Dodatok č. 2/226/2023 k Zmluve o dielo č. 288/2022

1. Dňa 18.7.2022 uzatvorili zmluvné strany Zmluvu o dielo č. 288/2022 (ďalej len „Zmluva“) a následne dodatok č. 1/22/2023, predmetom ktorých je realizácia stavebných prác na akciu: **„Nadstavba ZŠ Dubová a revitalizácia školského areálu“** (ďalej len „Dielo“), v rozsahu a za podmienok dohodnutých v Zmluve.
2. Zmluvné strany sa v článku 1 v bodoch 1.2.1 a 1.2.2 Zmluvy dohodli, že výkony a materiál zabudovaný po dohode nad rámec pôvodne dohodnutého plnenia sa bude považovať za

Nadstavba ZŠ Dubová a revitalizácia školského areálu

NADSTAVBA ZŠ DUBOVÁ DREVENÁ PODKONŠTRUKCIA

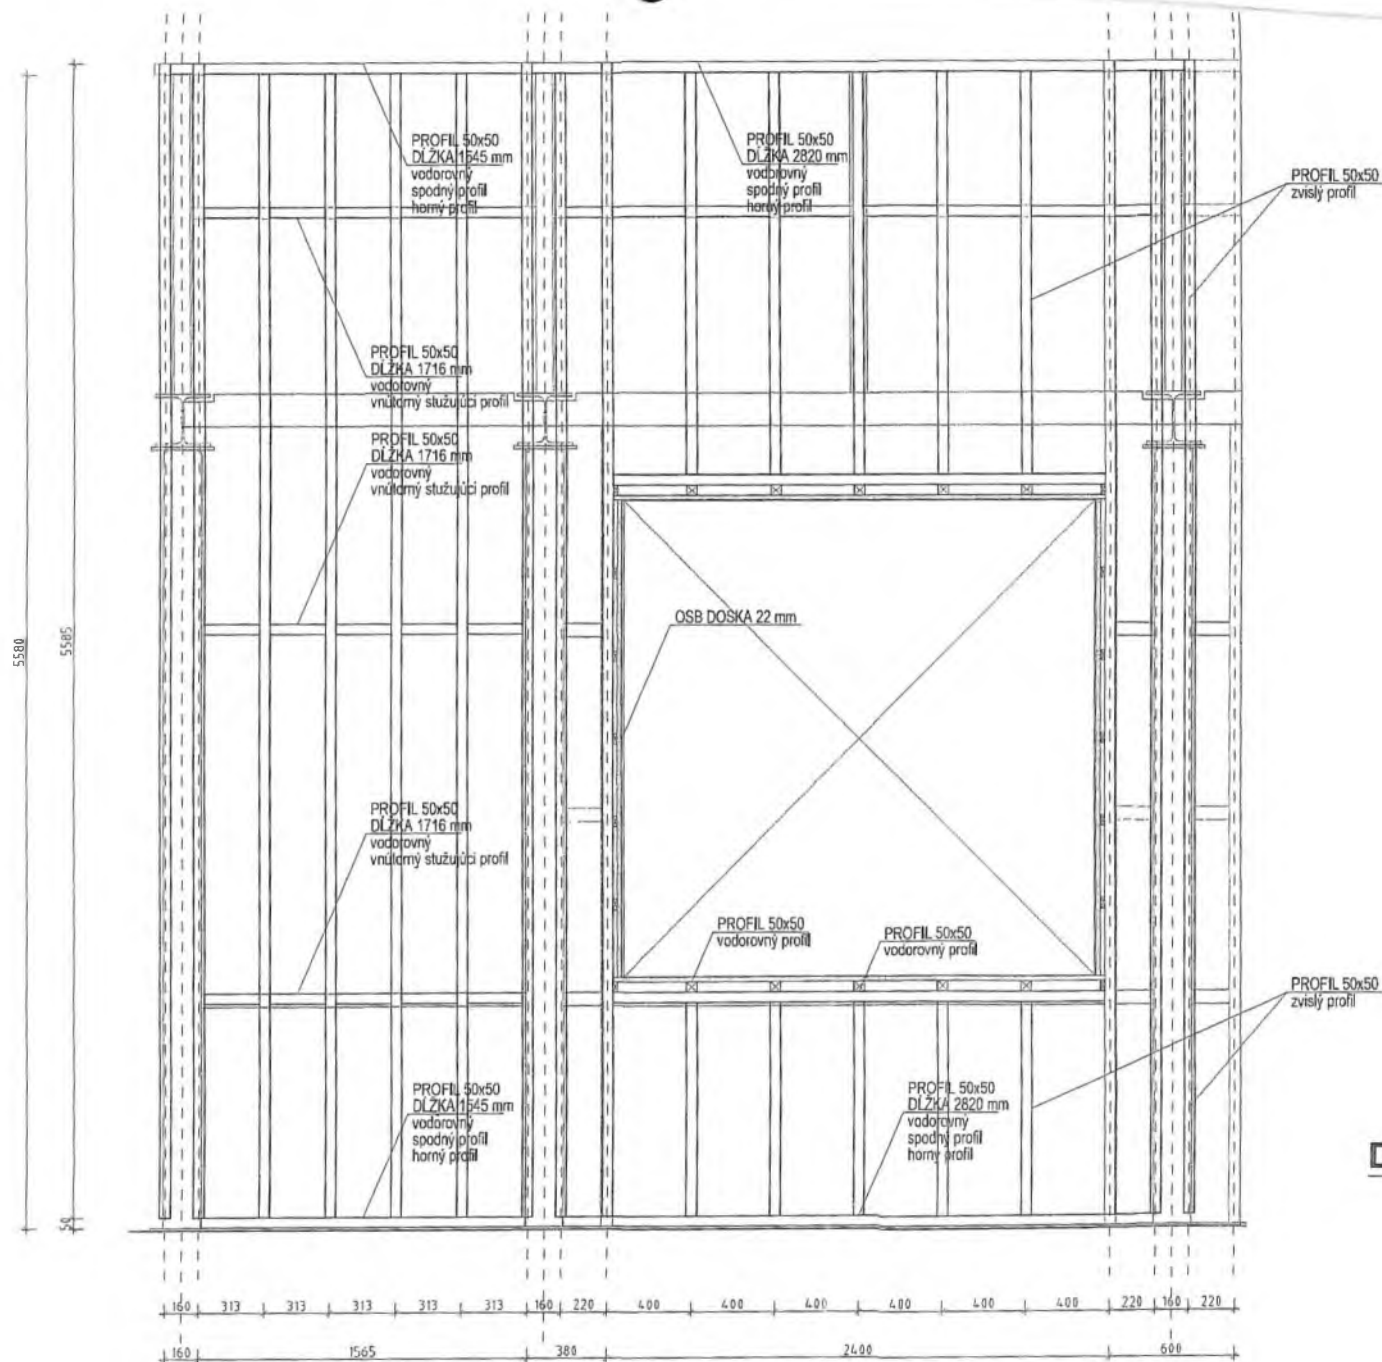
Predmet zmeny: **Doplnenie drevenej konštrukcie v poliach**

V bočných plných poliach na 4NP a 5NP bolo potrebné doplniť spevňujúcu oceľovú konštrukciu a zároveň nosnú drevenú konštrukciu . Tieto konštrukcie je potrebné na stuženie a spevnenie obvodového plášťa .

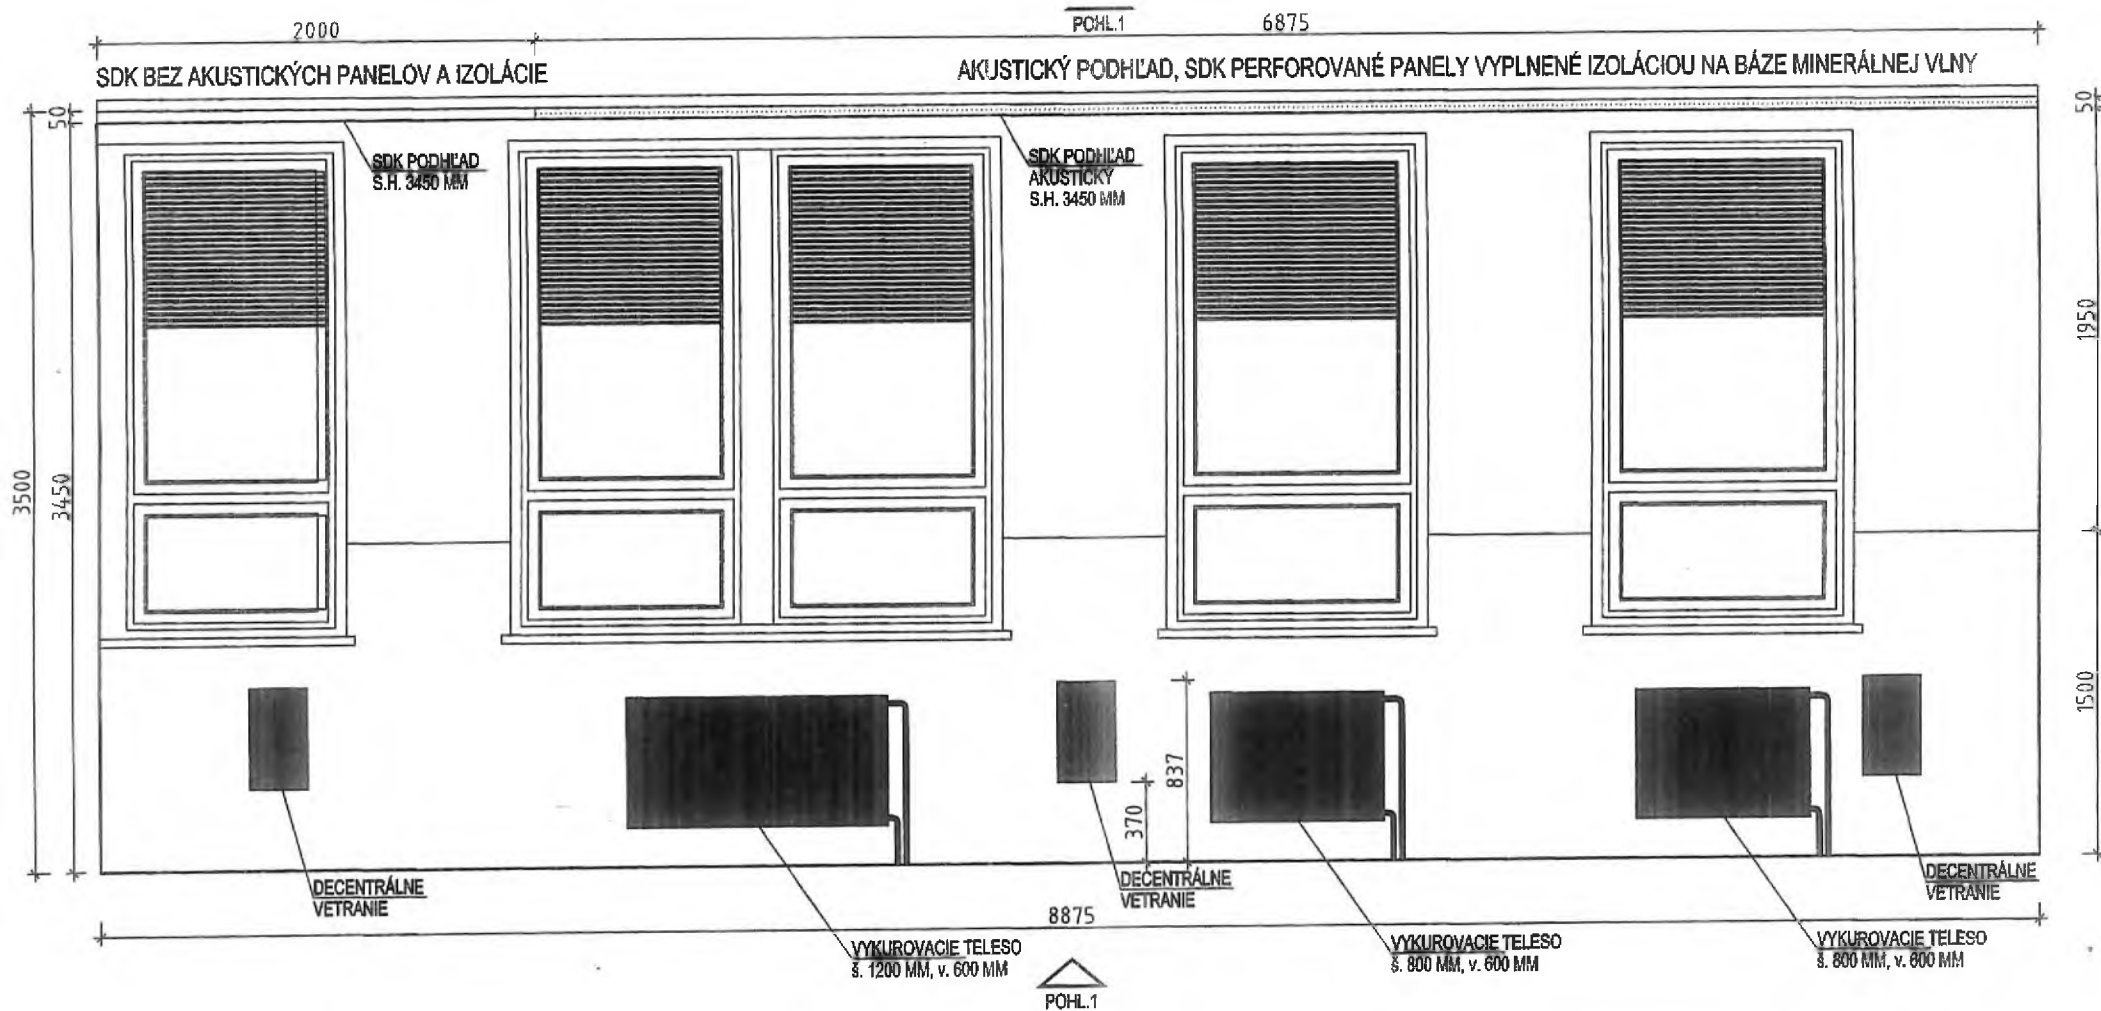
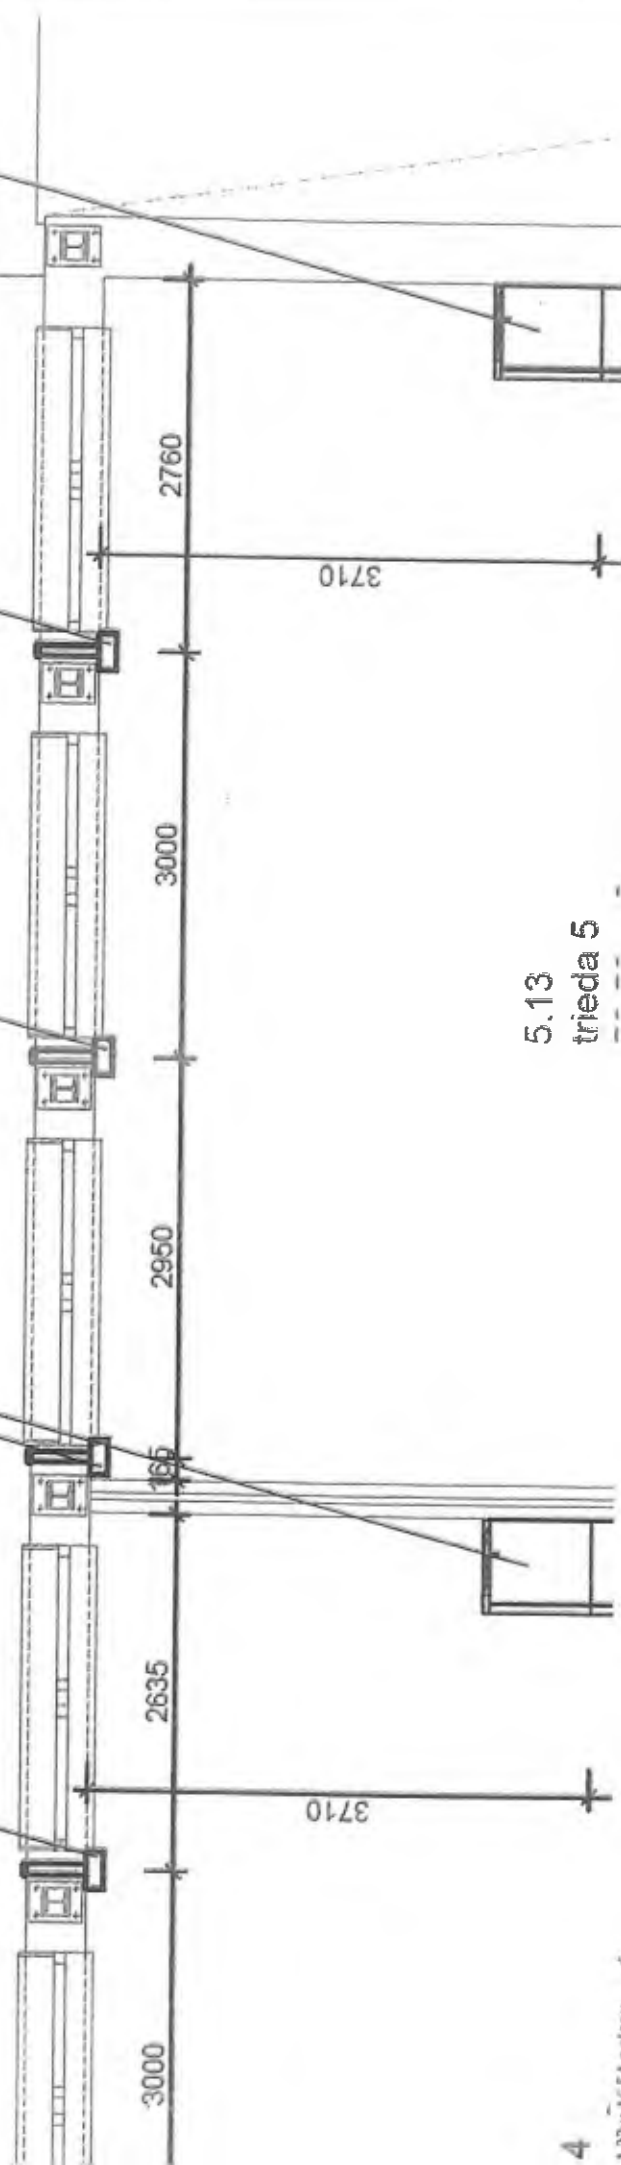
Predmet zmeny: **Jadrové vŕtanie VZT steny a strop 5NP**

Z dôvodu umiestenia privzdušňovacích jednotiek bolo potrebné zrealizovať prestupy cez steny z OSB losiek a žb. konštrukcií jadrovým vŕtaním a vykružovaním .

NADSTAVBA ZŠ DUBOVÁ
SKUTKOVÝ STAV, ĽAVÉ KRÍDLO

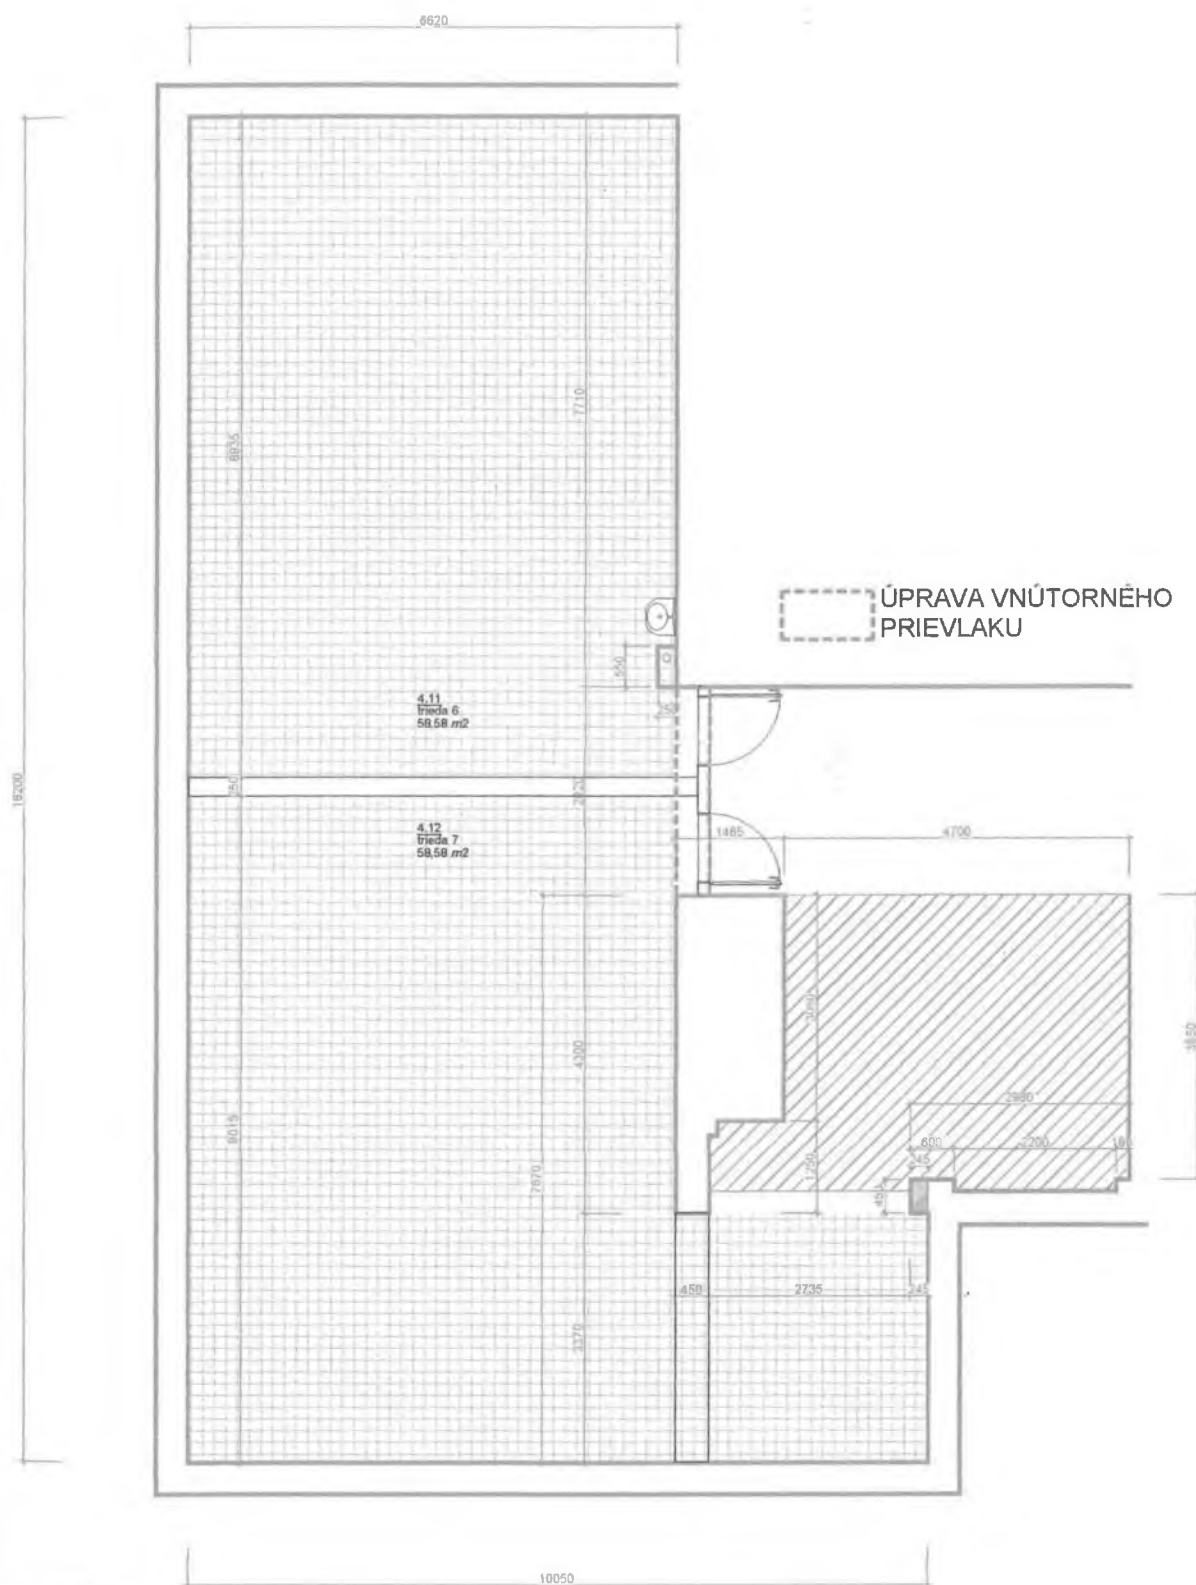
Predmet zmeny: **Búranie podláh socialne zariadenia 4NP**

Po zrealizovaní búracích prác priečok sociálnych zariadení 4 NP bolo zistené že podlahy jednotlivých miestností sú v rôznych výškach a aj lokálne značne nesúdržné a poškodené. Druhým dôvodom bolo nanovo realizovanie a doplnenie podlahových vpustov do týchto priestorov .

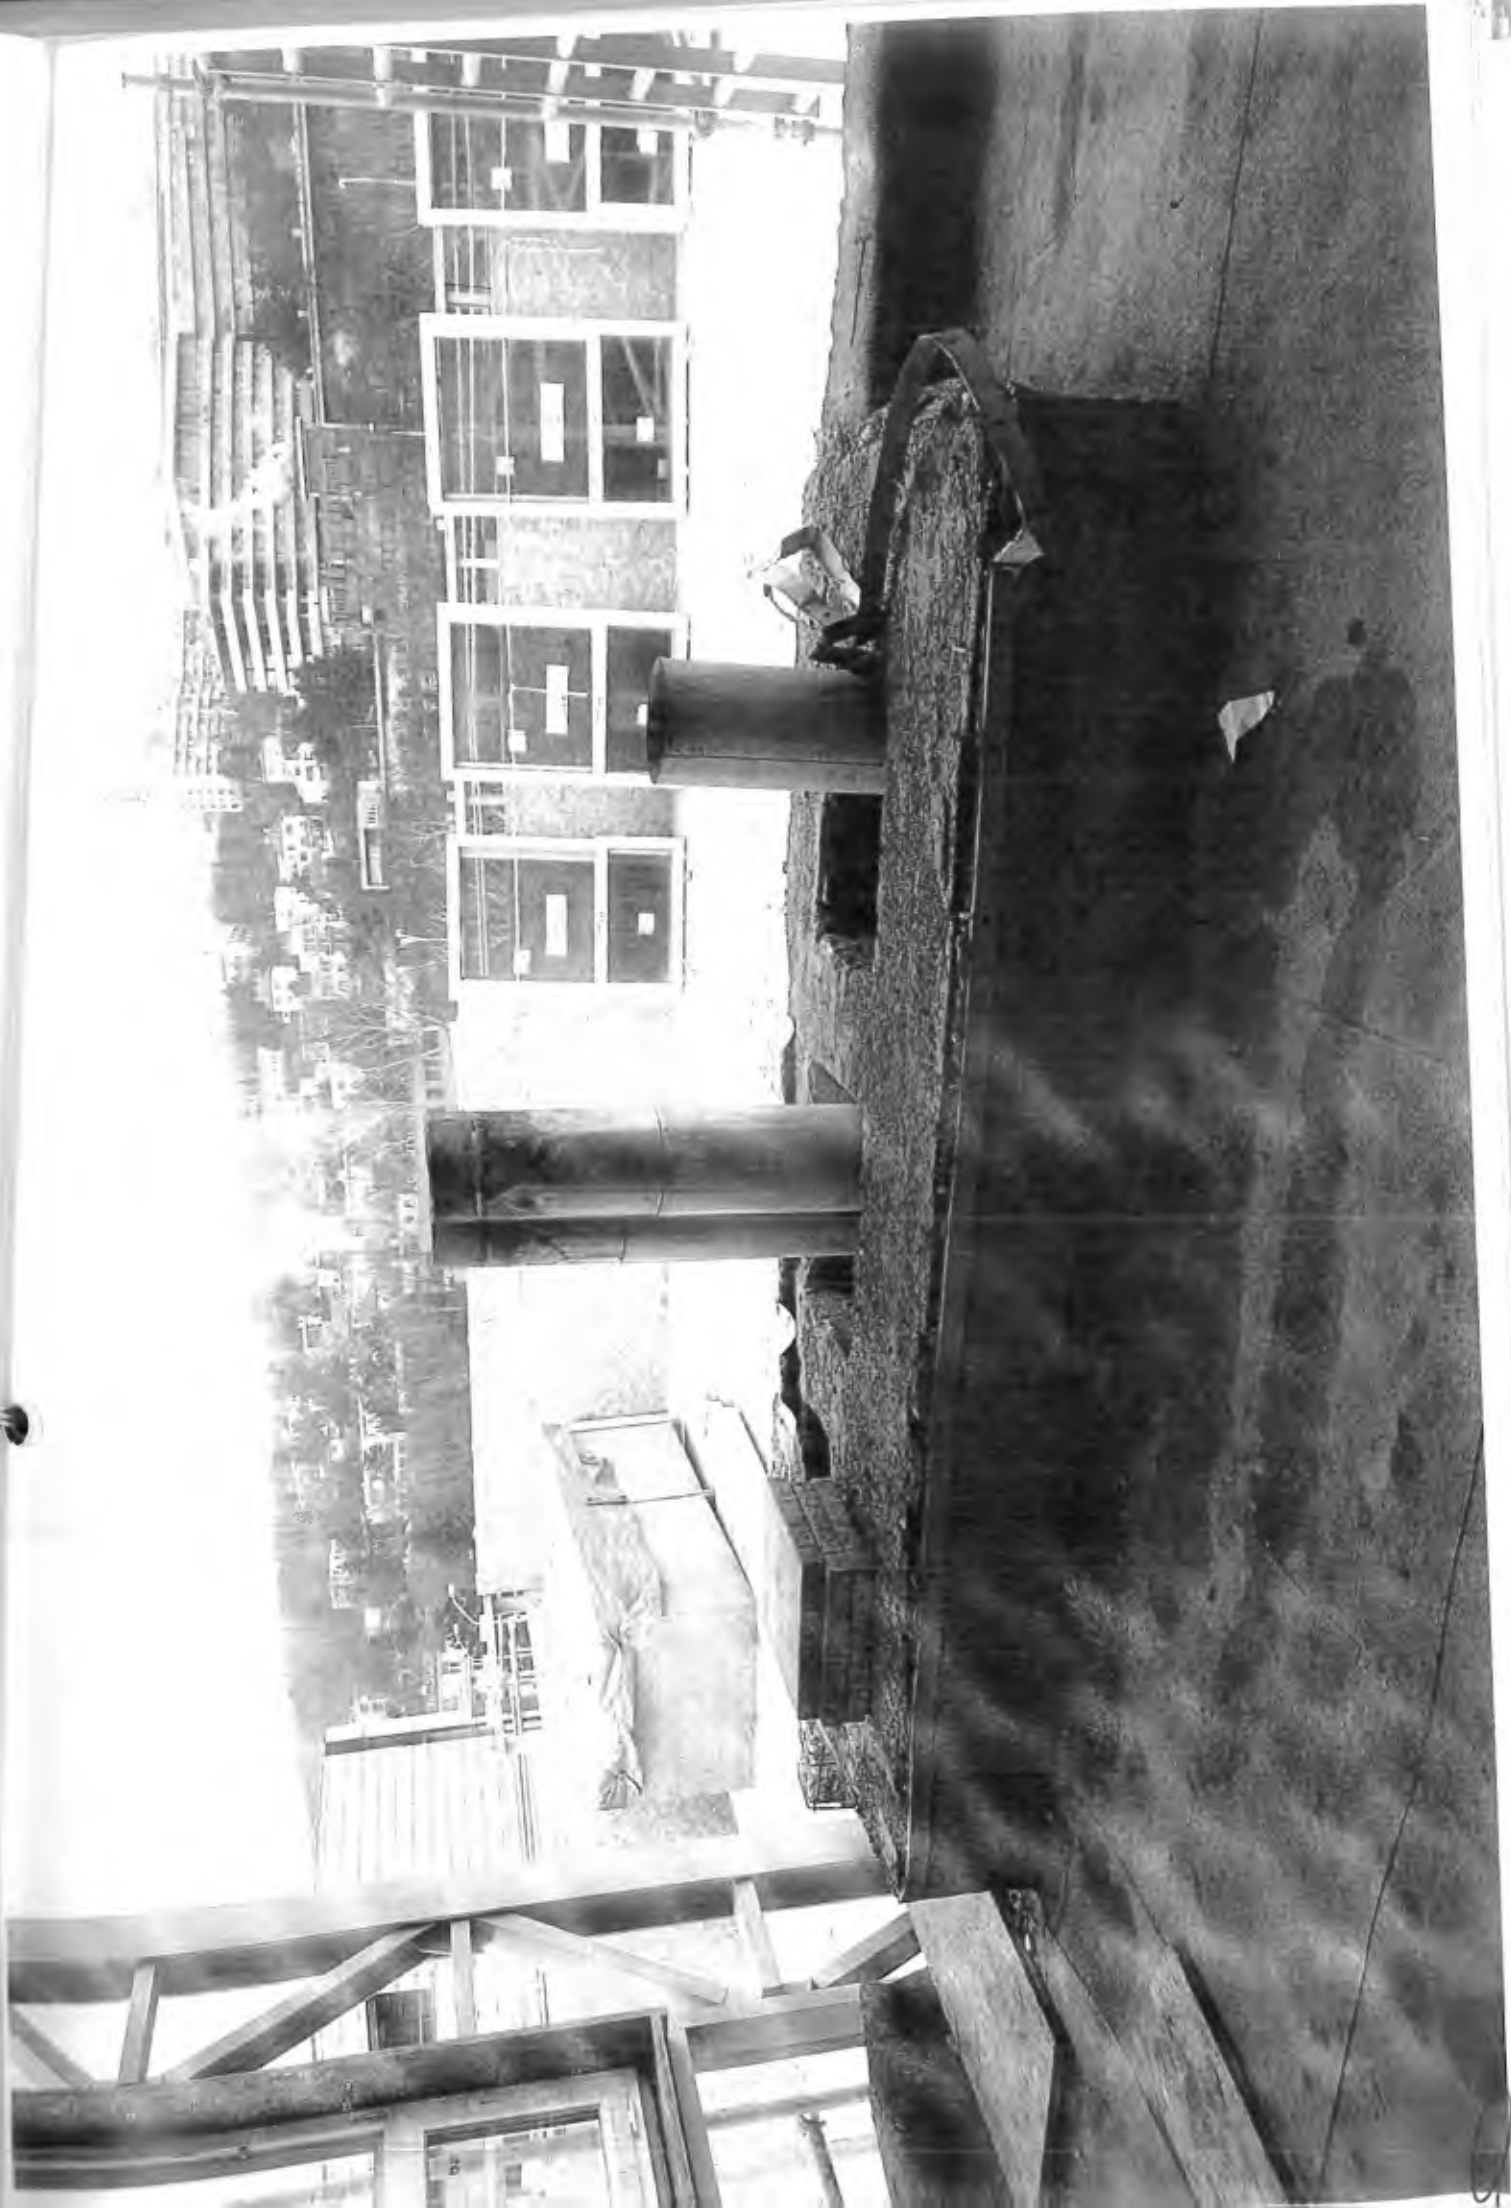
Predmet zmeny: **Trojplášťový komín**

Z dôvodu zabránenia kondezácie a prehrievania bolo potrebné zrealizovať zmenu plášťa komína na trojplášťový aj s jeho potrebným navýšením nad strešnú konštrukciu .
